ЖИЛОЙ КОМПЛЕКС
по адресу:
г. Москва, ЦАО, ул. Садовническая, вл. 76/71

ПРОЕКТНАЯ ДОКУМЕНТАЦИЯ **Корректировка**

Подраздел 5
Сети связи
Часть 4
Автоматизация противопожарных систем

АА/БЭ-03-ДС3-ИОС5.4
Корректировка

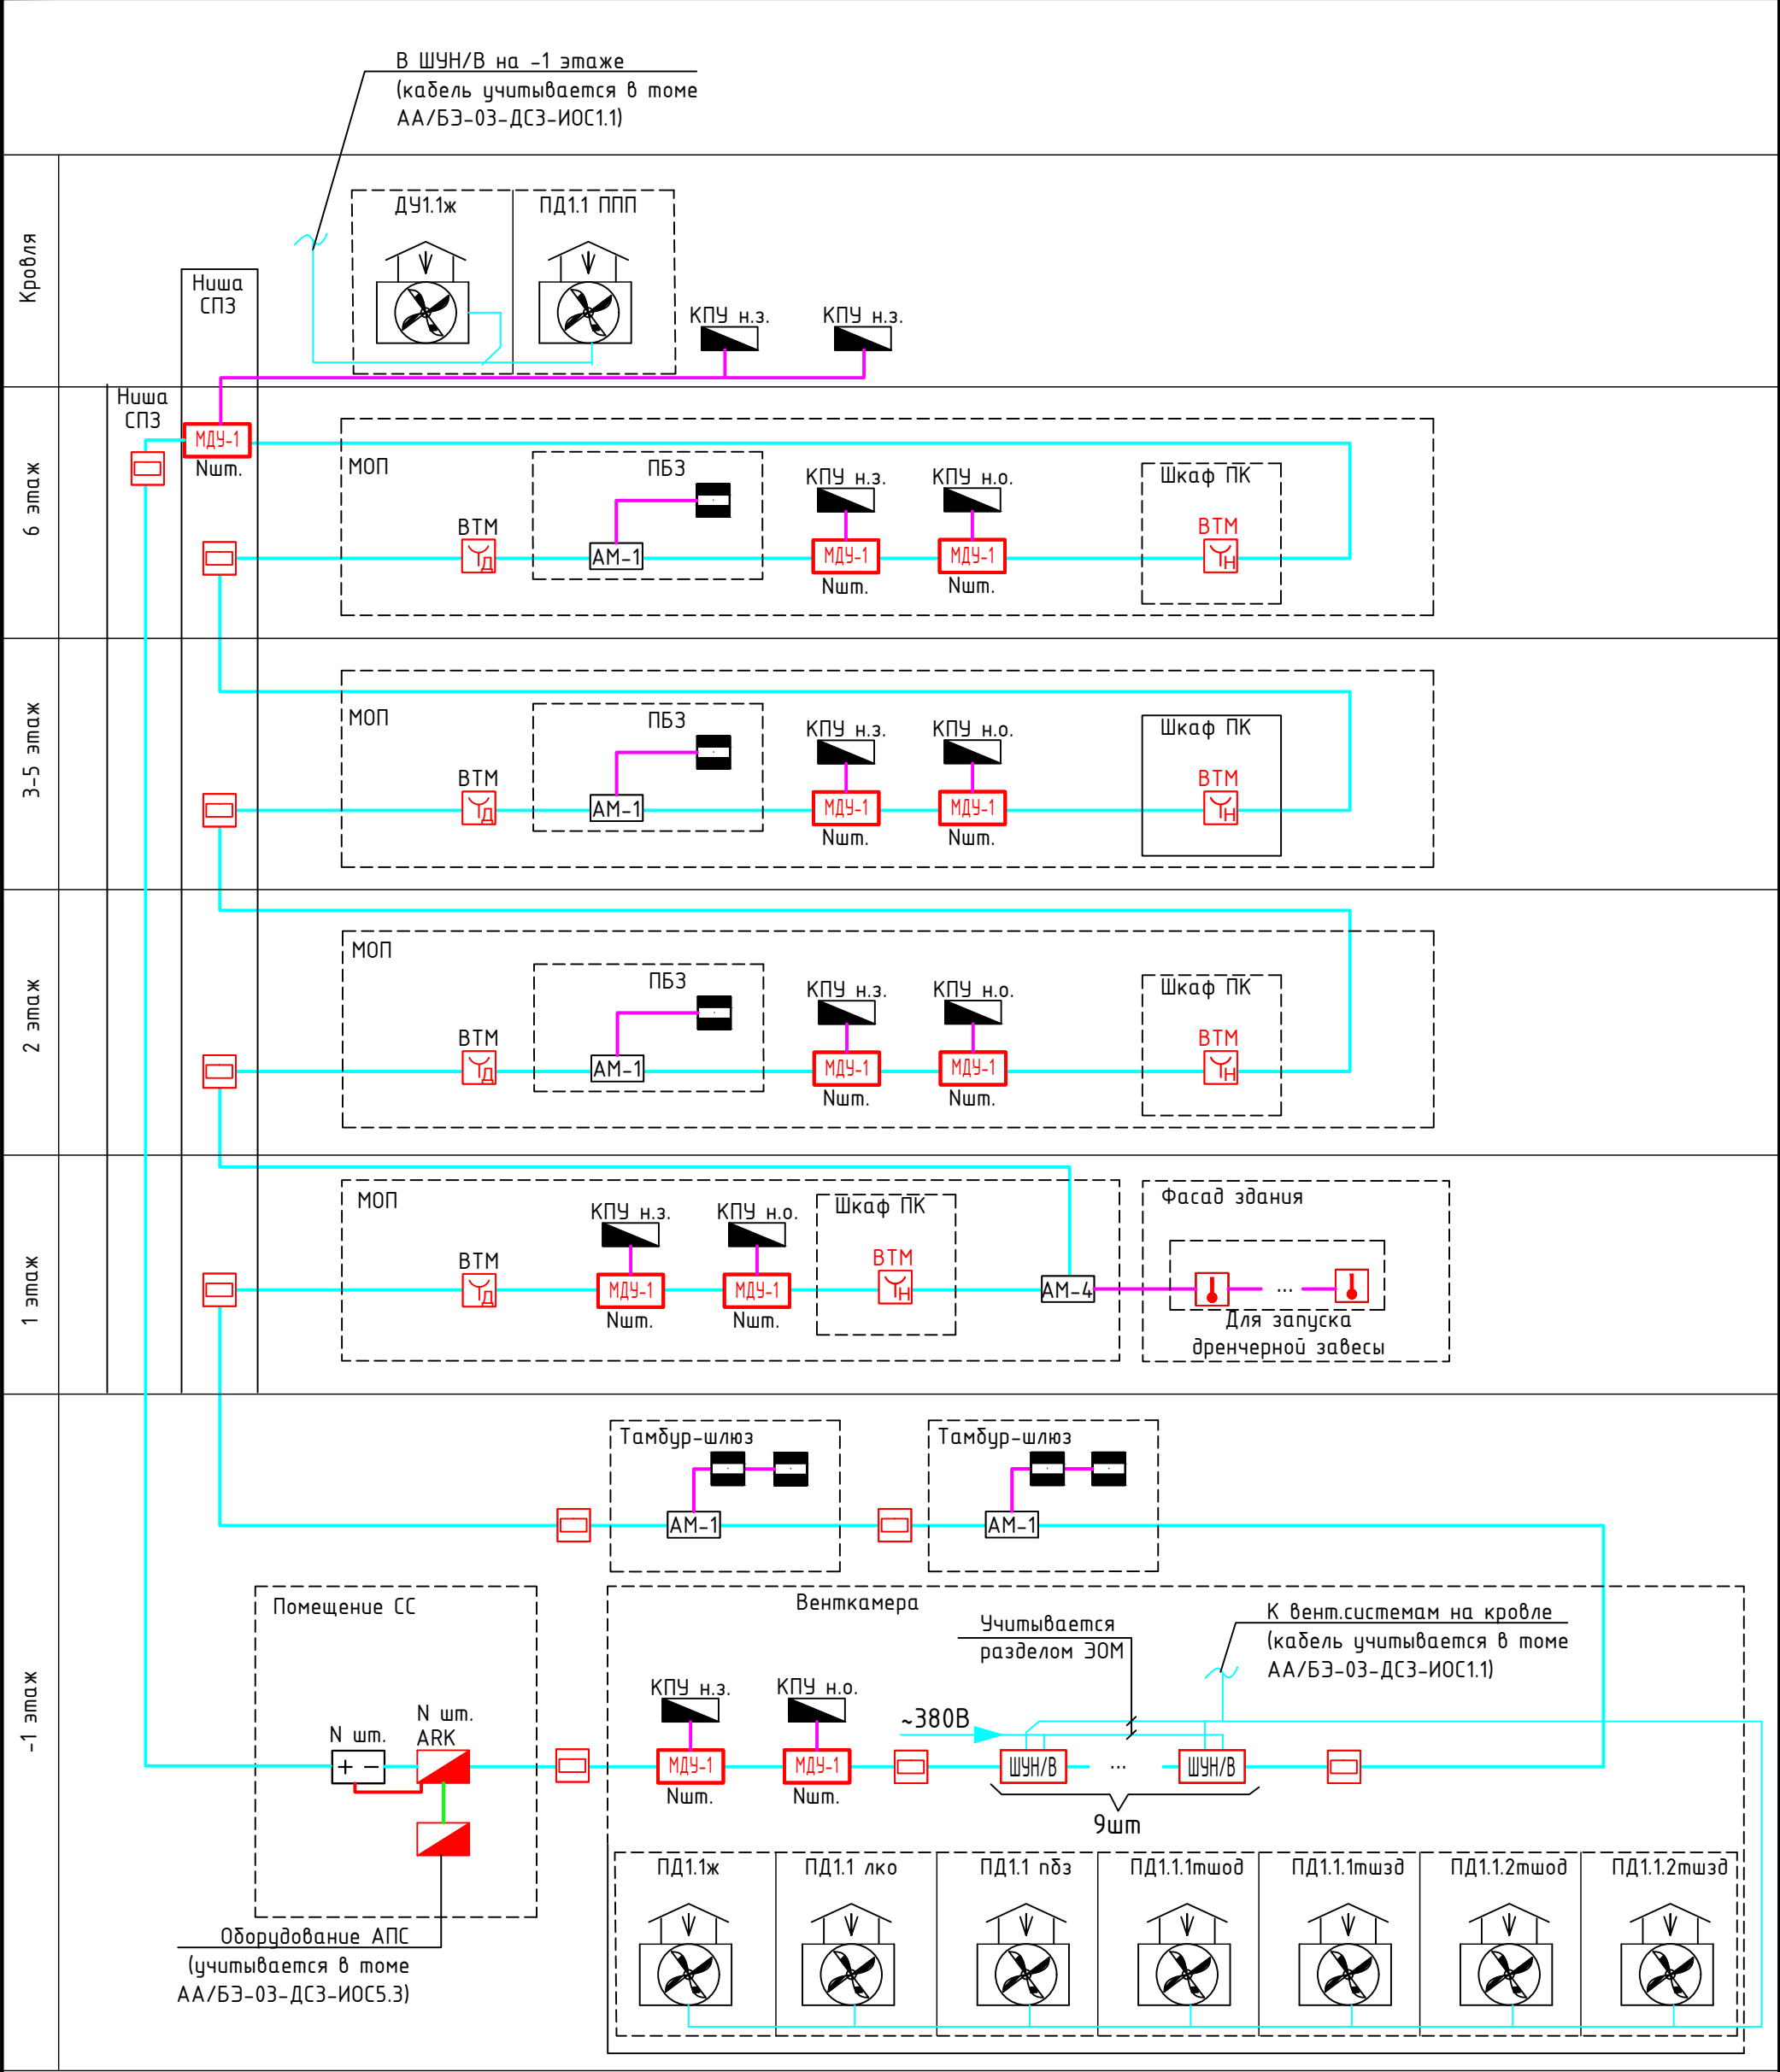
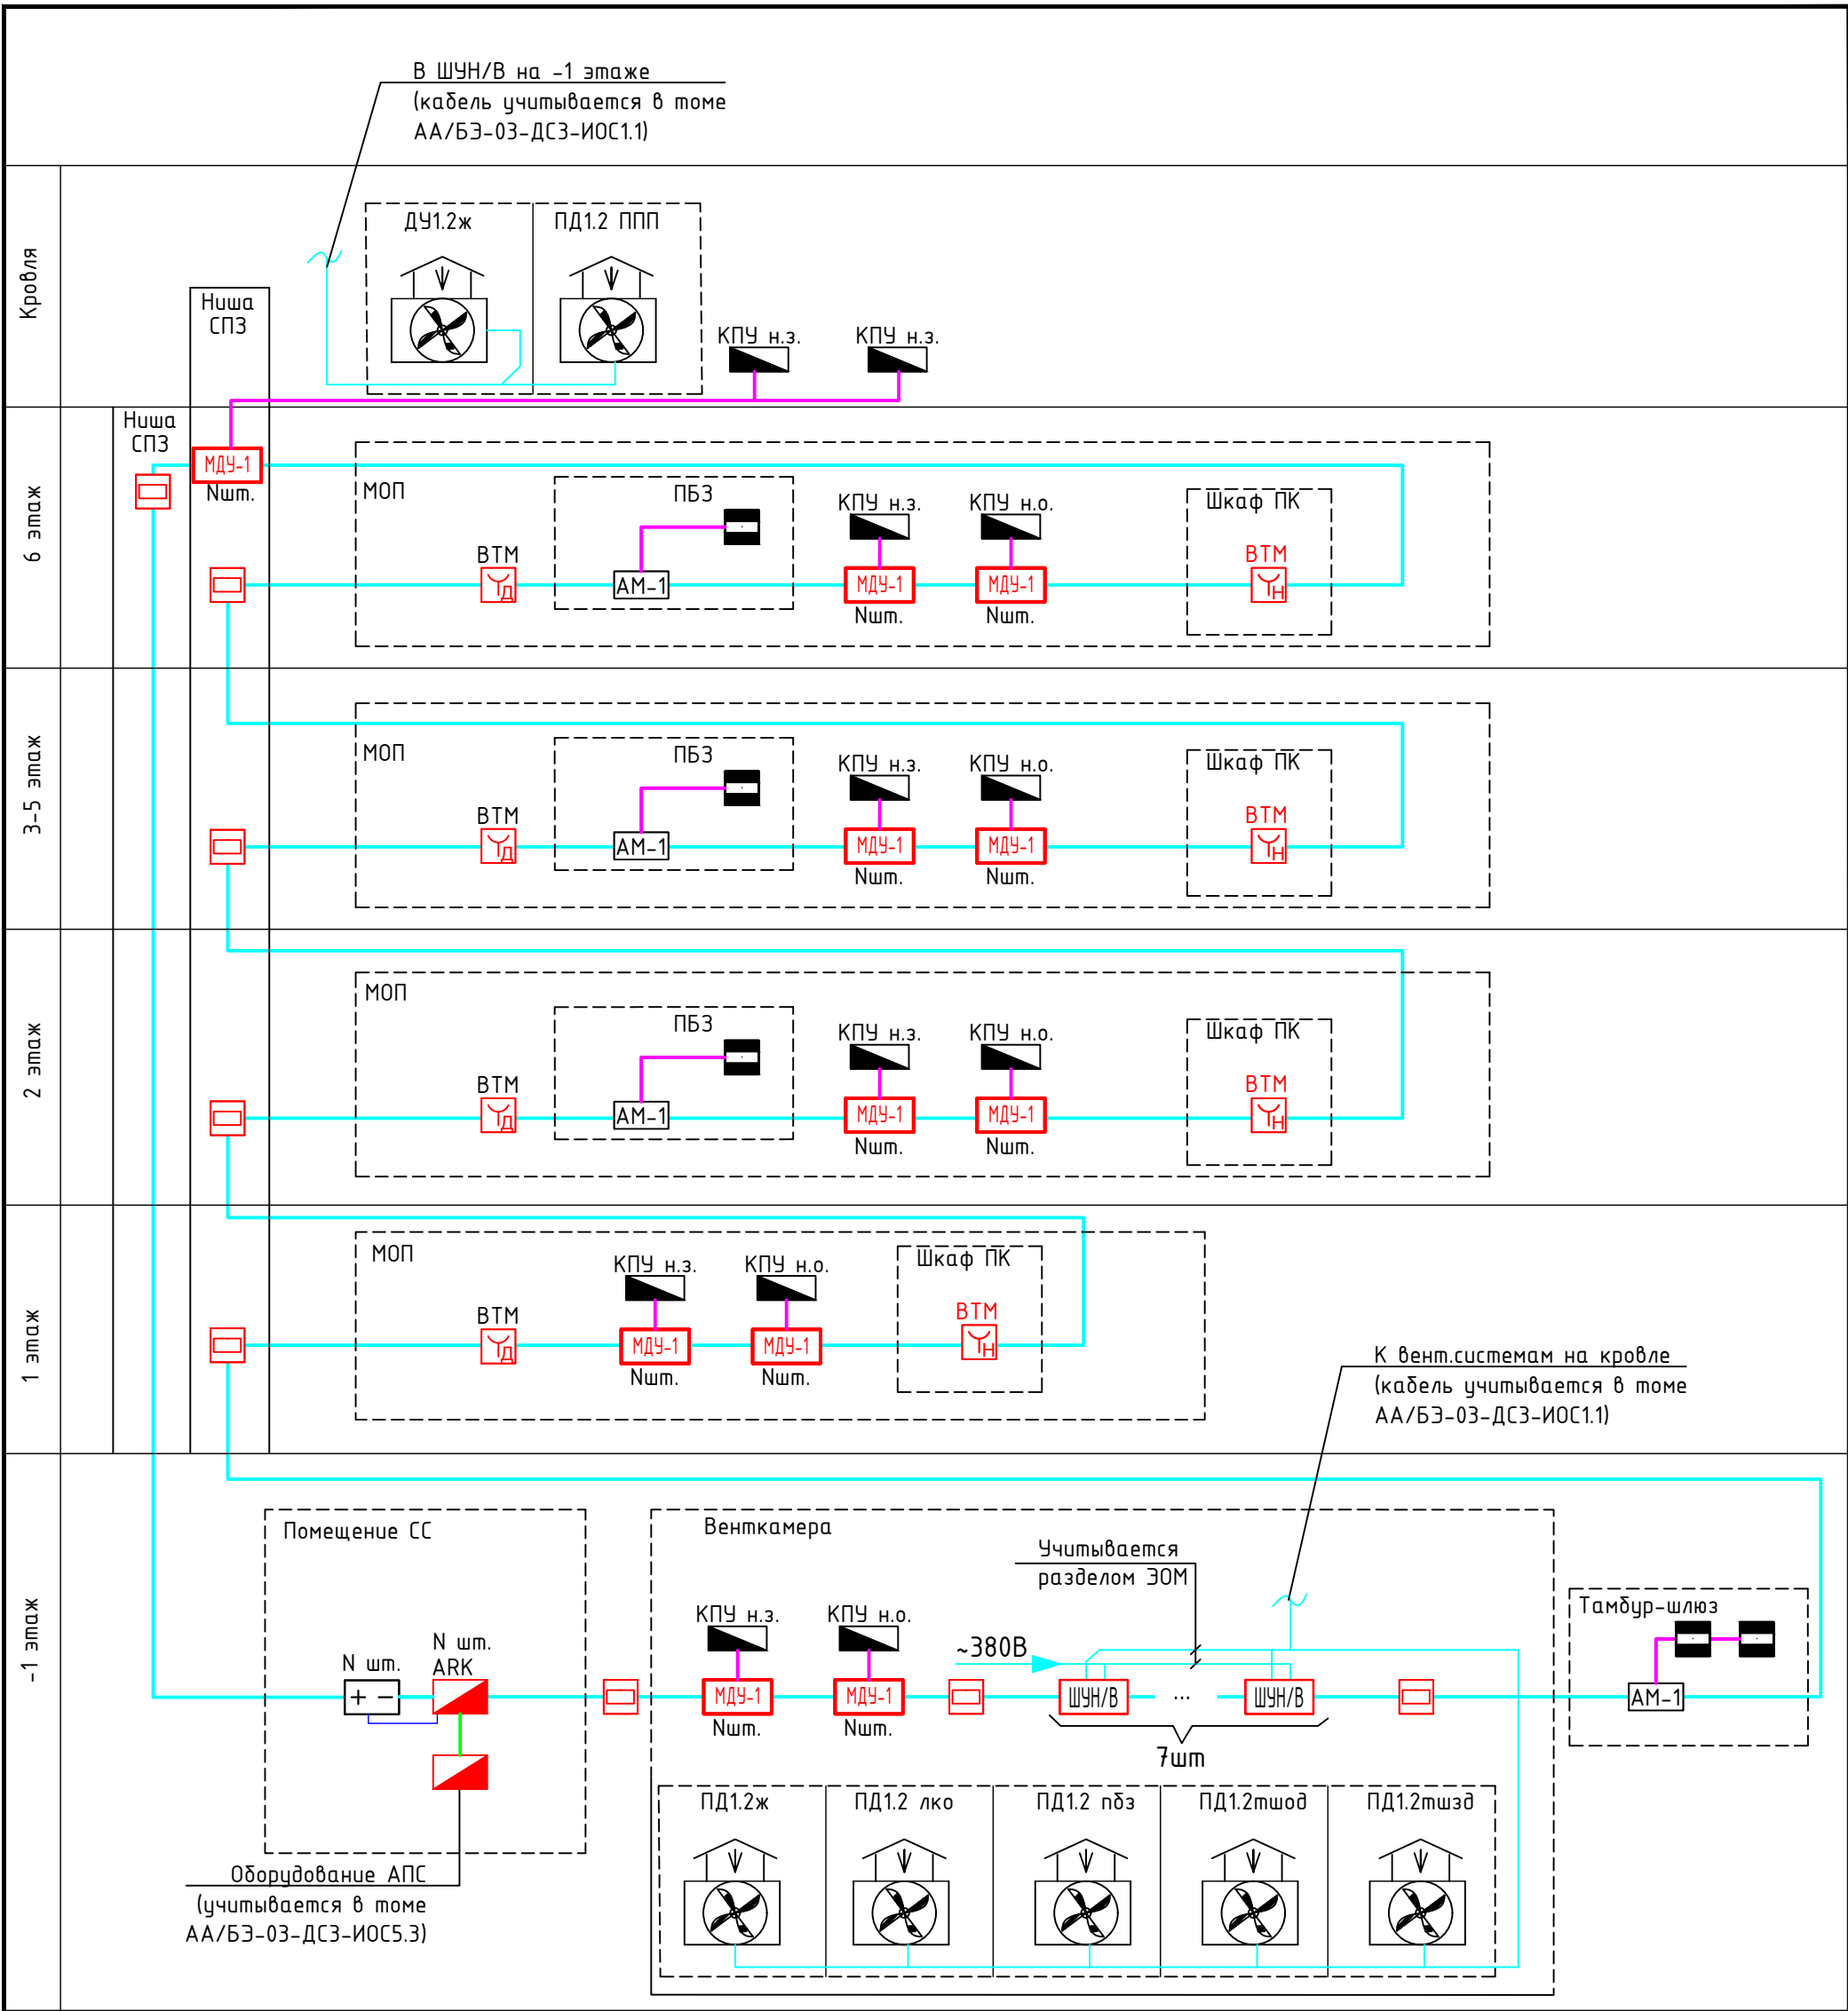
Ранее разработанные решения ПД, получившие положительное заключение негосударственной экспертизы от 19.08.2024 №77-2-1-3-047721-2024, от 23.04.2025 № 77-2-1-2-022133-2025, от 09.06.2025 № 77-2-1-2-032022-2025	Суть изменения, внесенного в рамках корректировки ПД	Ссылка по внесенным изменениям на состав ПД (Том, часть, страница, лист, корпус/оси/ секция)
Отсутствовала Аннотация	Пояснительная записка дополнена аннотацией	Том 5.5.4, ТЧ лист 4
Недостаточность сведений о документации. На основании которой выполнена корректировка ст.П	Исходные данные дополнены информацией о документах, на основании которых выполнена корректировка ст.П	Том 5.5.4, ТЧ лист 4,5
Управление лифтами задублированы. В томе ИОС5.3 так же предусмотрено управление лифтами при пожаре	Решения по управлению лифтами предусматриваются в томе ИОС5.3	Том 5.5.4, ТЧ лист 5
ШУН/В предусмотрены в томе ИОС1.1	ШУН/В предусматриваются в данном томе	Том 5.5.4, ТЧ лист 5, ГЧ лист 2-9
